リリーススクリーンの仕様履歴について

標準型爪つきジャッキ M-50~200 分解図

標準型爪つきジャッキ M-200

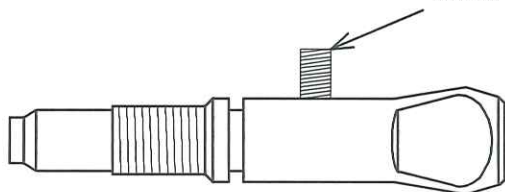
弊社ではリリーススクリーンのはずれ止めの仕様を下図のように変更してまいりました。
メンテナンス部品のご用命の際には、下図をご参考のうえ発注くださいますようお願いいたします。

※セットスクリーンを廃止。
リリーススクリーンの長さが68mmから48mmに変更し、φ8mmのスチールボールを追加。

※性能向上のためセットスクリーンの径を4mmに変更。

※はずれ止めにセットスクリーンを採用。
セットスクリーンの径は3mm。

※はずれ止めにEスナップリングを使用。リリースにEスナップリング用の溝がある。

- (1) リリーススクリーンを交換用としてご注文の場合は、新型とさせていただきます。(旧タイプは廃版としておりますのでご了承下さい。)
- (2) リリーススクリーンの基本設計に変更はございませんので、どのタイプでもジャッキと不適合となることはありません。

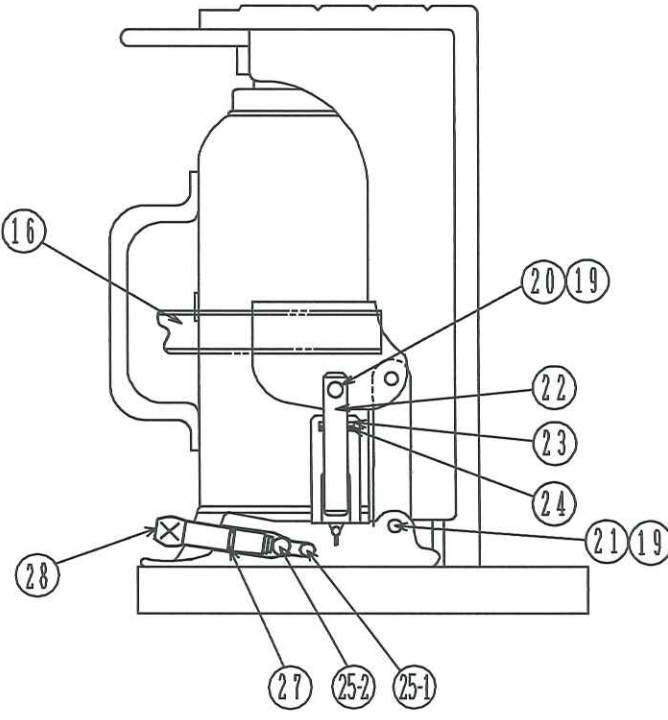
※1 リリーススクリューは2006年10月から短くなりました。そのためφ8のスチールボールが必要になります
